Mission régionale d'autorité environnementale

**Avis sur le projet de parc éolien de la Côte du Moulin  
à Vésigneul-sur-Marne (51)  
porté par la SARL PE de la Côte du Moulin**

n°MRAe 2022APGE19

**Figure 4 : Localisation des principaux couloirs de migration définis lors de l'établissement du Schéma Régional Éolien en Champagne Ardenne.**

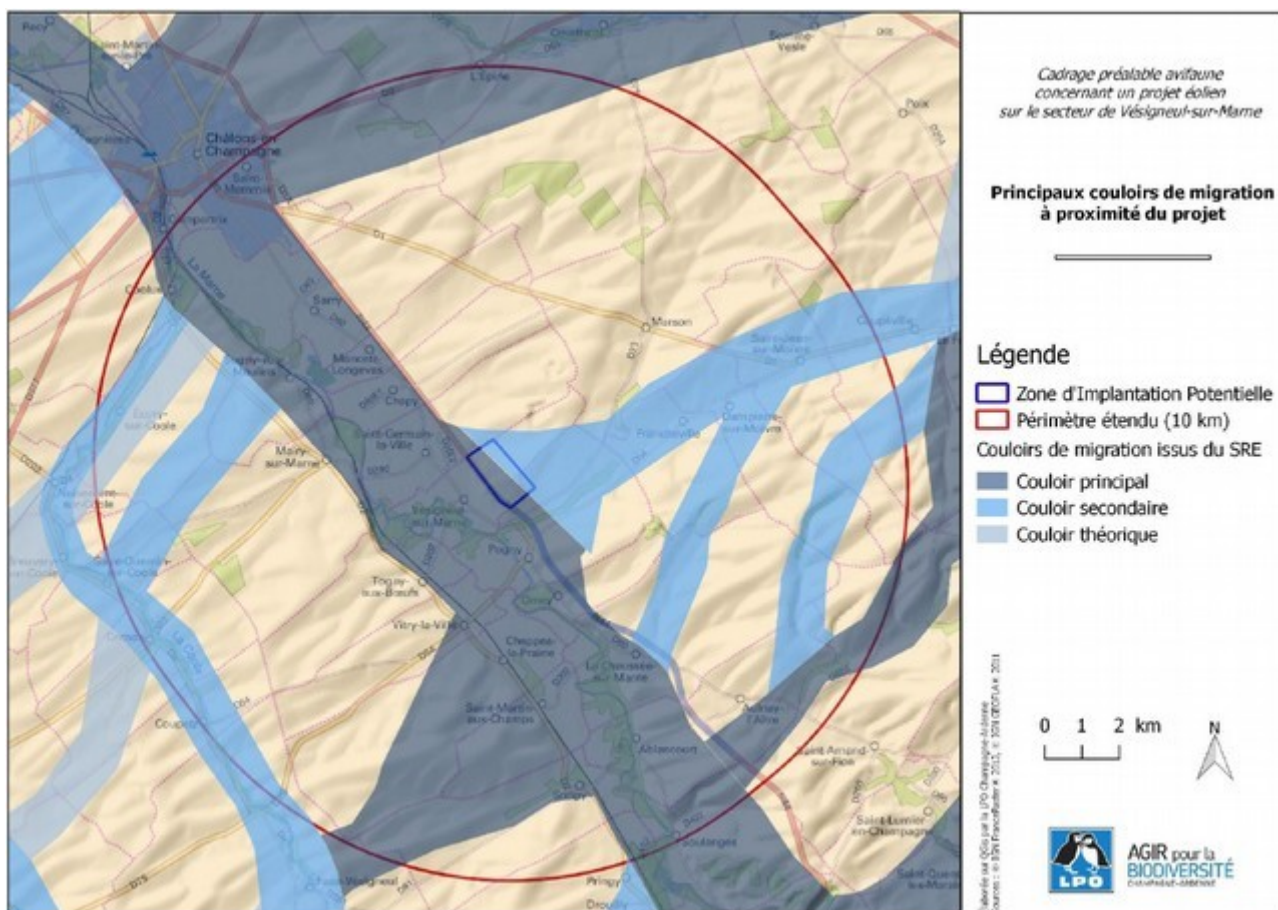
L'Ae constate que le projet se trouve à l'intérieur et dans le prolongement du couloir principal des oiseaux et des chauves-souris de la Vallée de la Marne et qu'il n'évite pas non plus le couloir secondaire longeant la Vallée de la Moivre, et que dès lors il n'est pas possible d'affirmer que les risques d'impact du projet sont faibles ou moyens pour les oiseaux ou les chauves-souris. Elle s'étonne grandement que le dossier du projet présente une mesure d'évitement consistant à éloigner les éoliennes des couloirs majeurs de migration d'oiseaux alors qu'il se trouve en partie dans un couloir principal de migration.

***L'Ae estime que cette mesure d'évitement n'est pas opérante, et donc non réelle, puisque le projet se trouve à l'intérieur de deux couloirs migratoires avifaune, dont un (celui longeant la Vallée de la Marne) est avéré et qualifié de principal.***

***Elle déplore cette situation et ne peut que recommander à nouveau au pétitionnaire d'étudier des alternatives de choix de site permettant d'éviter effectivement une implantation dans des couloirs migratoires ; en l'état actuel du dossier, la mesure d'évitement annoncée ne peut qu'être retirée du dossier afin de ne pas tromper le lecteur.***

**Figure 5 : Localisation du projet éolien (PE) dans la zone d'exclusion (en orange) du vignoble Vitryat**

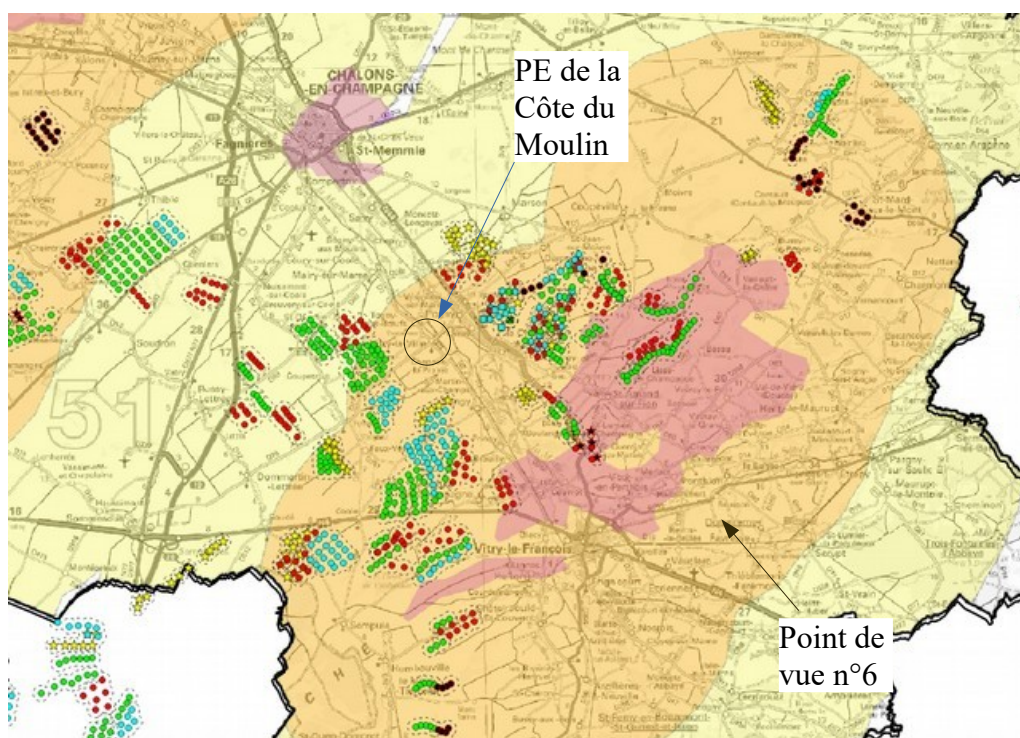
Bien qu'en limite, la zone d'implantation potentielle est encore incluse dans la zone d'exclusion du vignoble Vitryat de la charte éolienne établie pour la préservation du Bien UNESCO « Coteaux, Maisons et Caves de Champagne », comme le montre la figure 5 ci-dessous.

***L'Ae considère que la faiblesse des impacts du projet pour les Bien UNESCO « Coteaux, Maisons et Caves de Champagne » et Notre-Dame de l'Épine et l'absence d'impact sur la Collégiale Notre-Dame-en-Vaux est bien démontrée dans le dossier malgré sa présence dans la zone d'exclusion du vignoble Vitryat.***

**Figure 8 : étude d'encerclement de la commune de Vésigneul-sur-Marne**

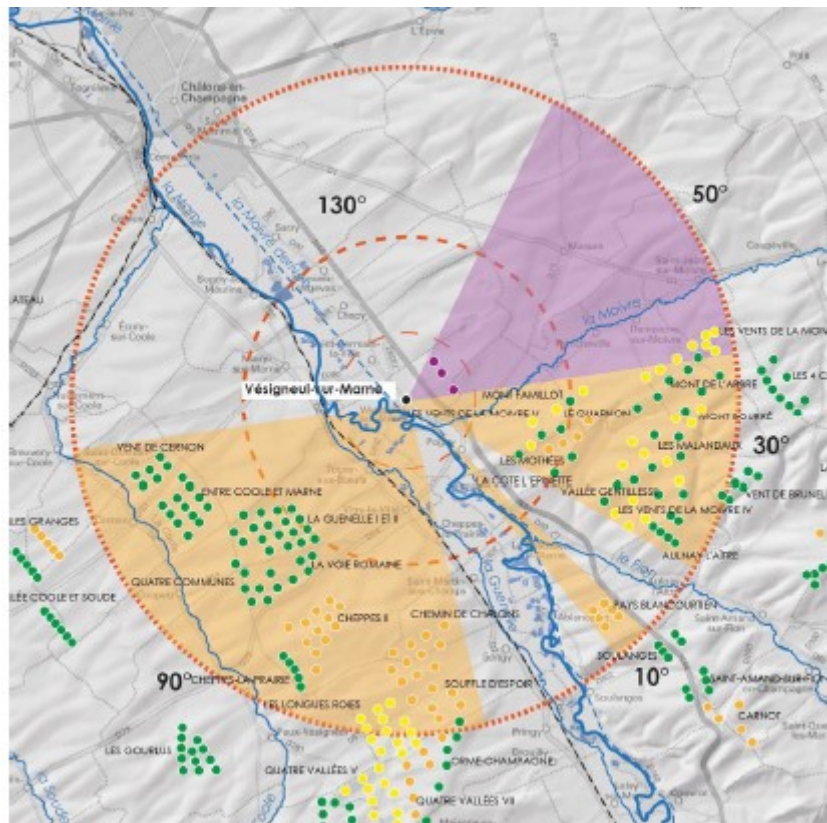
Il y a donc un effet de saturation mis en évidence pour ces quatre communes. Saint-Germain-la-Ville et Vésigneul-sur-Marne sont les communes les plus impactées car elles atteindraient le seuil d'alerte de 120° alors qu'elles étaient encore en deçà de ce seuil jusqu'à présent. L'indice de densité reste en revanche assez bas, sauf pour Togny-aux-Boeufs, du fait que ce secteur est à la marge des espaces de respiration sanctuarisés par la présence des Biens UNESCO de la collégiale de Notre-Dame-en-Vaux et la basilique Notre-Dame de l'Épine.

L'Ae note que de nouvelles communes subissent une saturation visuelle due à la présence cumulée des champs d'éoliennes dans le secteur.

*L'Ae recommande au pétitionnaire de justifier le non-respect du seuil d'alerte de 120° d'indice d'occupation des horizons par des éoliennes.*

Figure 9 : Visualisation des respirations visuelles autour du projet.

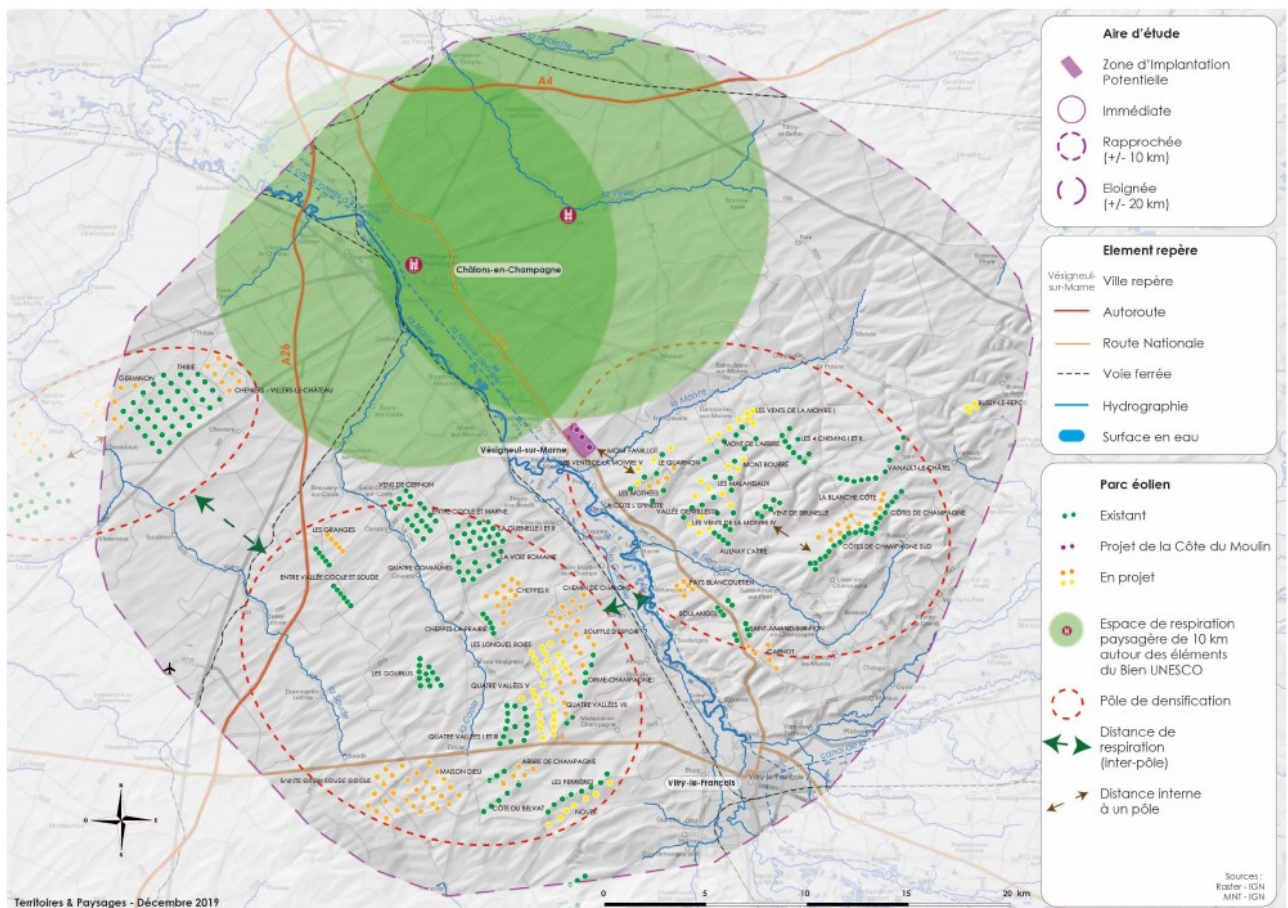
L'Ae rappelle qu'il appartient au pétitionnaire de s'assurer de la cohérence de son projet avec le SRADDET arrêté le 24 janvier 2020, notamment avec sa règle n°5 qui indique pour l'énergie éolienne qu'il convient notamment de « développer la production d'énergie éolienne sur le territoire dans le respect de la fonctionnalité des milieux et de la qualité paysagère. Une attention et vigilance particulière sera portée quant aux phénomènes d'encerclement et de saturation ».

L'Ae recommande à l'inspection des installations classées dans ses propositions et à l'autorité préfectorale dans ses prescriptions de toujours contribuer à préserver ces espaces de respiration qui permettent de limiter l'extension « à l'infini » des territoires voués au développement éolien.
